**Avis délibéré de la mission régionale d'autorité environnementale sur la construction du parking "Boucle-est" de 660 places au Val-Claret, sur la commune de Tignes (73)**

**Avis n° 2023-ARA-AP-1621**

**Avis délibéré le 19 décembre 2023**

Figure 2: Localisation de différents parkings (source : Dreal d'après dossier) dont le parking Boucle-est en vert

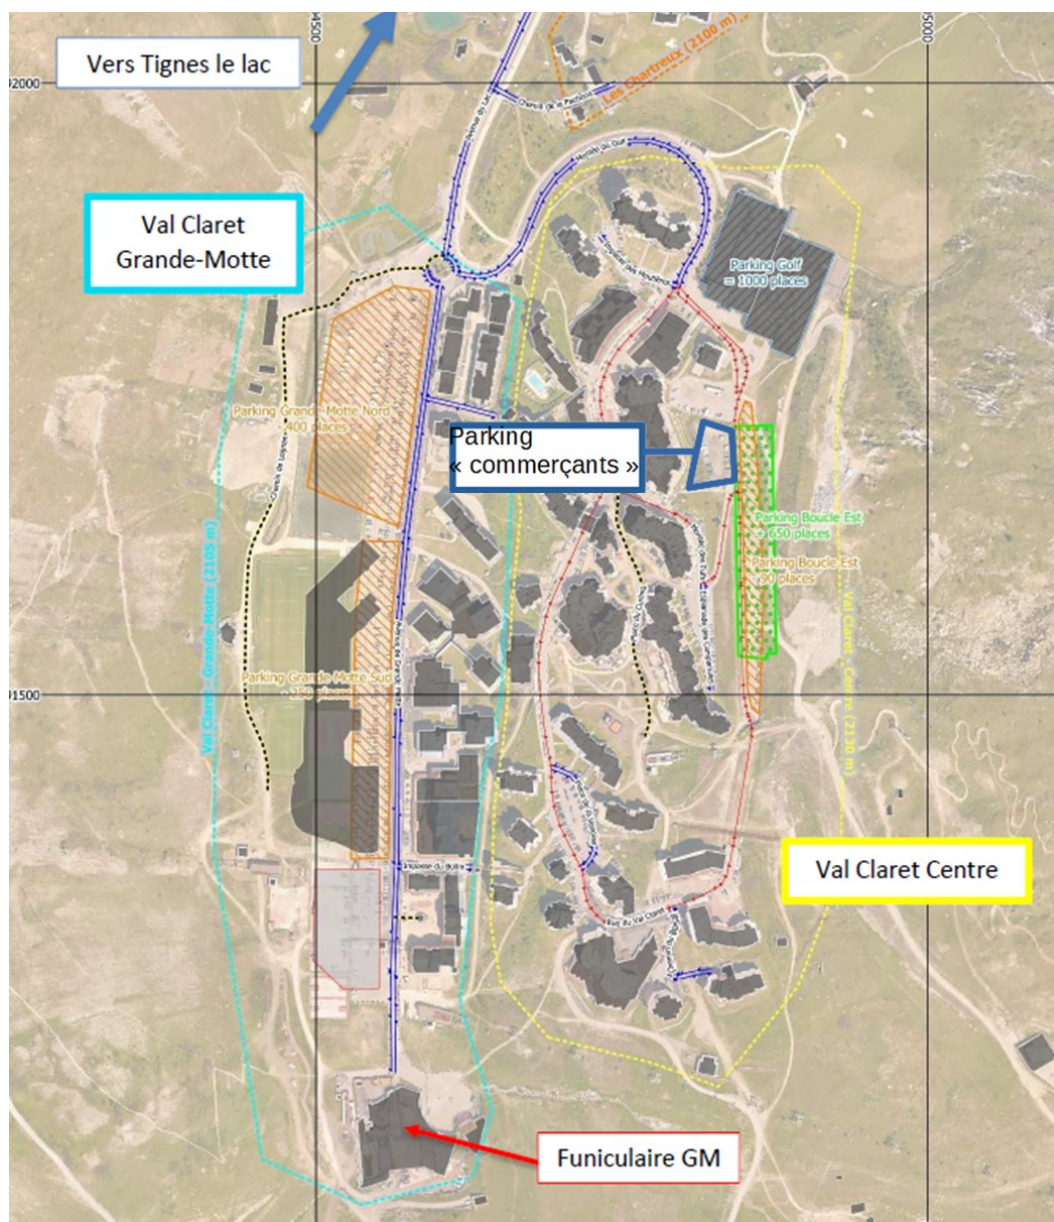
Le périmètre du projet englobe le parking Boucle-est, la création des voies d'accès au parking et l'aménagement de la route du Golf. La suppression du parking de la Grande Motte dont une partie des stationnements doit être compensée par le parking Boucle-est, doit permettre la réalisation d'un plateau ludique et sportif avec une remontée mécanique et une grenouillère. Ces aménagements ne sont pas décrits dans l'étude alors qu'ils sont susceptibles d'avoir un lien fonctionnel avec le projet de parking "Boucle-est". Le réaménagement du parking "commerçants", effectué pour matérialiser le cheminement des piétons entre le parking Boucle-est et le Val-Claret est mentionné et représenté sur les plans.

**L'Autorité environnementale recommande de décrire les aménagements envisagés en lieu et place du parking de la grande Motte dont les places seront compensées par la création du parking Boucle-est et de redéfinir, en conséquence, le périmètre du projet et de mettre à jour l'évaluation sur cette base ainsi revue.**
